OFICIO ELECTRÓNICO

ORD. N° : 1662
ANT. : PROYECTO DE ROTURA Y REPOSICIÓN DE PAVIMENTOS EN CALLE CARACOLES N° 4326,CALAMA.
MAT. : ENVÍA OBSERVACIONES A PROYECTO DE ROTURA Y REPOSICIÓN DE PAVIMENTOS EN CALLE CARACOLES N° 4326,CALAMA.
ADJ. : No Hay

Antofagasta, 08 julio 2025

Figura 1

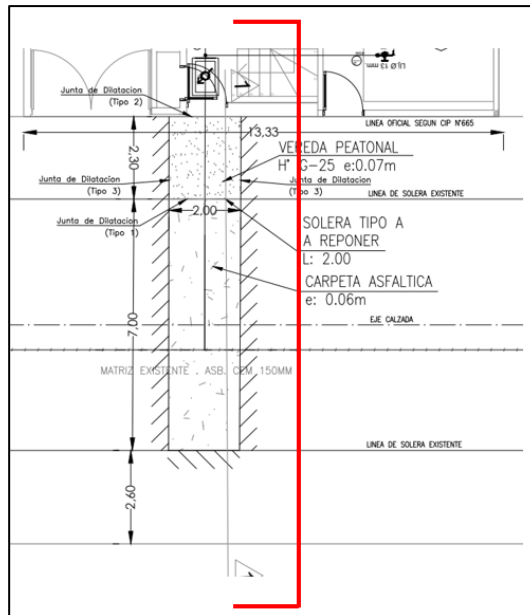
- 2.1. Se solicita corregir la viñeta de planimetría, esta debe indicar "Pavimentación de Calama".
- 2.2. En las imágenes adjuntas al informe se observa que la matriz se ubica en la acera oriente, sin embargo, en planimetría se señala que la matriz se ubica en la calzada oriente. Aclarar.
- 2.3. Corregir ubicación del perfil 1-1 ya que no coincide con el detalle proyectado (ver figura 1)
